N° affaire : 2086908  
N° rapport : 2086908/ML  
Rapport établi le : 18/10/10  
Par l'intervenant : Marc Barreteau

# Rapport de diagnostic Accessibilité aux personnes Handicapées

Site : MUSEE DU LEON

<b>FICHE DE CONSTAT DIAGNOSTIC HANDICAPES</b>	<b>FC n°1</b>
---	---------------

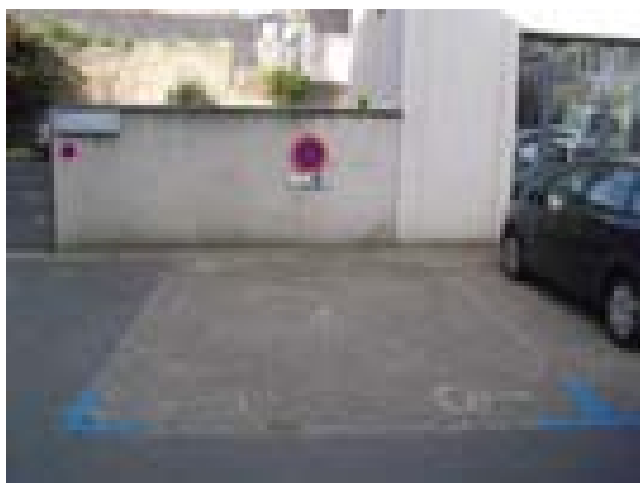
<b>CONSTAT - LOCALISATION :</b> Absence de signalétique horizontale de la place adaptée.	
---	--

**PROPOSITION D'ACTION :**  
Réalisation (ou réfection) du marquage au sol des places adaptées

<b>FICHE DE CONSTAT DIAGNOSTIC HANDICAPES</b>	<b>FC n°2</b>
---	---------------

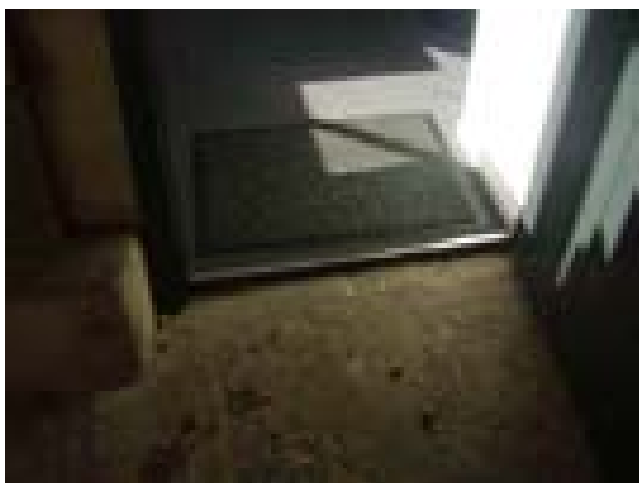
<b>CONSTAT - LOCALISATION :</b> Présence d'un ressaut de 4 cm non chanfreiné au niveau de la porte donnant sur le Cloître.	
---	--

**PROPOSITION D'ACTION :**  
Réalisation d'une recharge en forme de pente à 33 % afin d'atténuer le ressaut (pour ressauts de 4 cm maxi de haut)

<b>FICHE DE CONSTAT DIAGNOSTIC HANDICAPES</b>	<b>FC n°3</b>
---	---------------

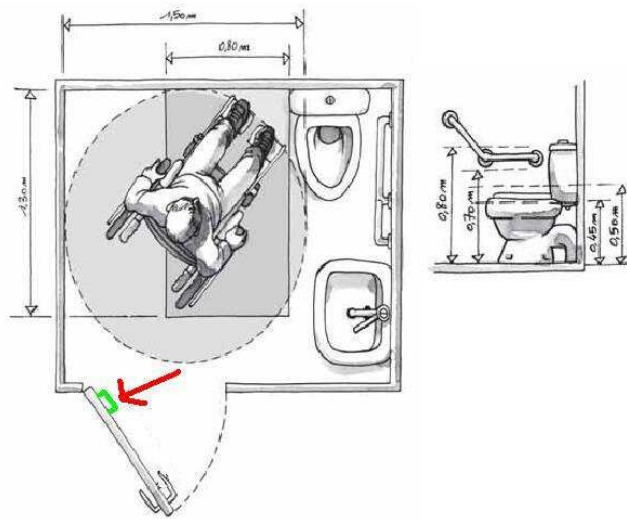
**CONSTAT - LOCALISATION :**  
Absence de système de fermeture de la porte des sanitaires adaptés.

**PROPOSITION D'ACTION :**  
Installation d'une poignée en U permettant de refermer la porte des sanitaires adaptés.
